歩道橋改修等についての要望

新校開校以降の高円寺地域歩道橋の利用状況等(検討会の意見)

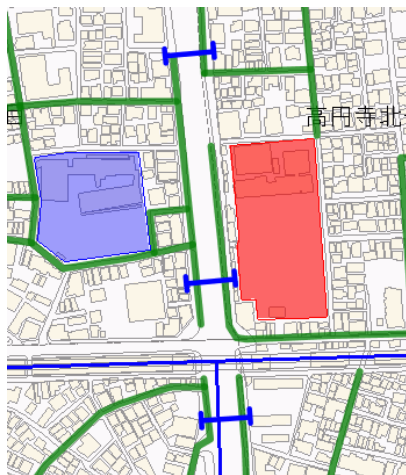
- ・ 高円寺北歩道橋は、今までは通学も含め地域の方の利用頻度が低かったが、高円寺北 2・3 丁目の北側地域の児童・生徒は利用する必要がある。
- ・ 高円寺南歩道橋は、高円寺南 4 丁目の東側の児童・生徒は利用する必要がある。
- ・ 高円寺北歩道橋、高円寺南歩道橋の幅が狭く、雨天時の傘を差しての相互通行が困難である。
- ・ 高円寺北歩道橋、高円寺南歩道橋は、防風フェンスがないため、児童が柵の隙間から覗き込んだり、物を落下させる危険性がある。
- ・ 高円寺北歩道橋、高円寺南歩道橋は、階段下の歩道通行者と階段利用者との接触の危険性があるため、ポールを設置や一部植栽位置見直し等の対策が必要である。

歩道橋から歩道に降りた地点が、環状七号線の歩道を直進してきた自転車、歩行者と接触する可能性がある。階段下にポールまたは手すり延長等を設置してほしい。

歩道橋両脇の手すりが低いため危険。手すりの高さを上げてほしい。

下が見えないよう防風フェンスを取り付けてほしい。

登校時、西側から上り、東側に下りる場合、階段の目の前に植栽があるためスペースが狭く、歩道を走行する自転車との接触事故の危険性が想定される。植栽を切り下げてほしい。

環状七号線東側を南北方向へ横断する人の数が増加した場合、現在は植栽があるため、歩道の人だまりスペースが狭く危険である。植栽を整理するよう検討してほしい。

ポールの設置は可能である。
平成 31 年 4 月の開校前に設置する。

転落防止を目的とした設置基準の値 1.1m 以上の高さが確保されているため、かさ上げは不要。

隙間を塞ぐパネルの設置は可能。
平成 30 年度、31 年度に予定している、北及び南歩道橋の塗装修理工事に合わせて、パネルを設置する。

植樹帯の改良は困難である。
ポールの設置により対応する。

平成 31 年度の開校後、人の増加状況を見ながら対応を検討する。
